Bescheid

über die Änderung der
allgemeinen bauaufsichtlichen Zulassung
vom 11. Dezember 2013

Z-19.14-1220

**Brandschutzverglasung "VSGI 16 - F 90"
der Feuerwiderstandsklasse F 90 nach DIN 4102-13**

Anlage 1A

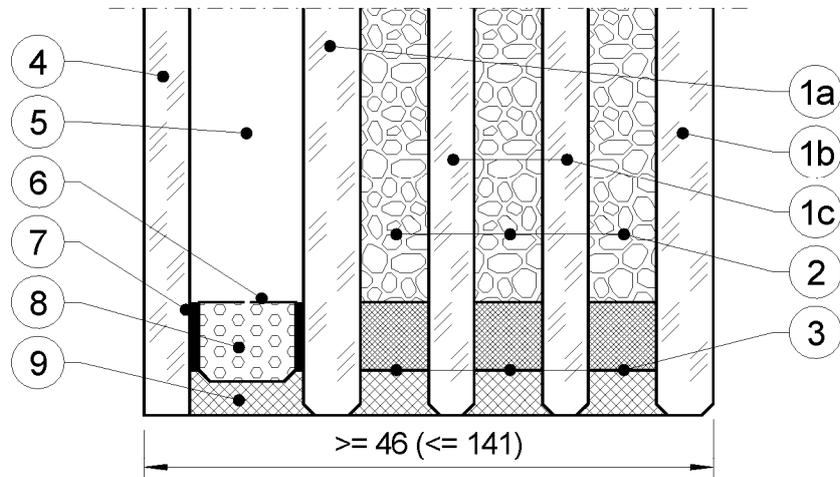
Anlage 14 durch Anlage 1A und
Anlage 15 durch Anlage 2A.

Die Scheiben dürfen wahlweise mit mindestens normalentflammbaren (Baustoffklasse DIN 4102-B2), selbstklebenden oder selbsthaftenden PET- bzw. PVC-Folien versehen werden. Die Folien dürfen 50 bis 250 μm dick sein. Genaue Angaben sind beim DIBt hinterlegt.
